## Product Change Notification (PCN)

PCN.Nr.	R2 / 2014	Date of publication / <i>Erscheinungsdatum</i>	10. Feb. 2014
Title / <i>Titel</i>	<b>SGR282ZK</b>		
Product category / <i>Produktkategorie</i>	Relay / <i>Relais</i>		
Product / Series / <i>Produkt / Serie</i>	SGR282Z & SIR282		
Product specification / <i>Produktspezifikation</i>	Changes in Relay contact form and contact material / <i>Änderung der Kontaktform und Kontaktmaterial</i>		
Classification of Change / <i>Änderungsklassifikation</i>	A (Stop of production or design change with influence of approval)	B (Small change in Design without influence of approval)	C (No influence of Product)
Discription of Change / <i>Änderungsbeschreibung</i>	<ul style="list-style-type: none"> <li>- Contact form changes from single contact to notched crown contact.</li> <li>- Contact material changes from AgSnO<sub>2</sub> to AgCuNi for SIR282</li> <li>- Coil Power changes to 0.7W for all versions.</li> <li>- /</li> <li>- <i>Kontaktform wird geändert von Einfachkontakt zum Zackenkronenkontakt.</i></li> <li>- <i>Kontaktmaterial ändert für das SIR282 von AgSnO<sub>2</sub> zu AgCuNi</i></li> <li>- <i>Spulenleistung ändert auf 0.7W für alle Version

PCN.Nr.	R1 / 2014	Date of publication / <i>Erscheinungsdatum</i>	16 Jan. 2014
Documentation / <i>Dokumentation</i>	On request / <i>Auf Anfrage</i>		
Pictures / <i>Bilder</i>	Current Product / <i>Derzeitiges Produkt</i>	New Product / <i>Neues Produkt</i>

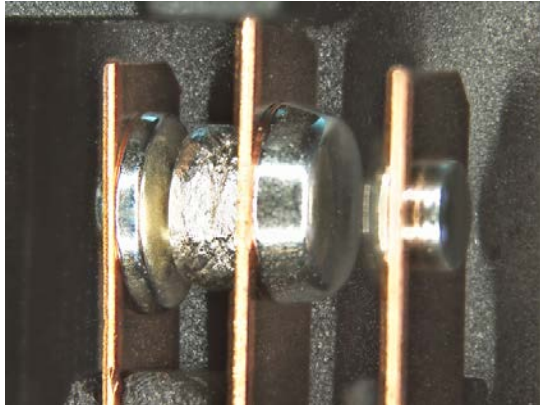
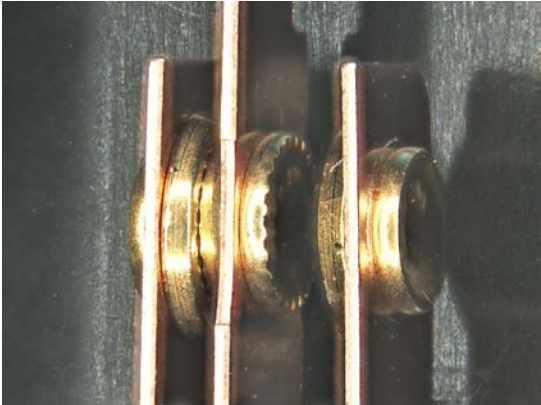
Reason of change / <i>Grund der Änderung</i>	Better relay properties / <i>Verbesserung der Relaiseigenschaften</i>		
Expected influence of quality / <i>Angenommener Einfluss auf Qualität</i>	The notched crown contact increases the contact reliability, especially at small loads. / <i>Durch den Zackenkronenkontakt wird die Kontaktzuverlässigkeit speziell bei kleinen Lasten deutlich verbessert.</i>		
Reliability /Performance <i>Zuverlässigkeit / Leistung</i>	The notched crown contact increases the contact reliability, especially at small loads. Extended switching current range from 4mA to 8A for all versions / <i>Durch den Zackenkronenkontakt wir die Kontaktzuverlässigkeit speziell bei kleinen Lasten deutlich verbessert. Erweiterter Schaltstrombereich von 4mA bis 8A für alle Versionen.</i>		
Further information / Attachments / <i>Weitere Informationen / Anhänge</i>	See page 2 / <i>Siehe Seite 2</i>
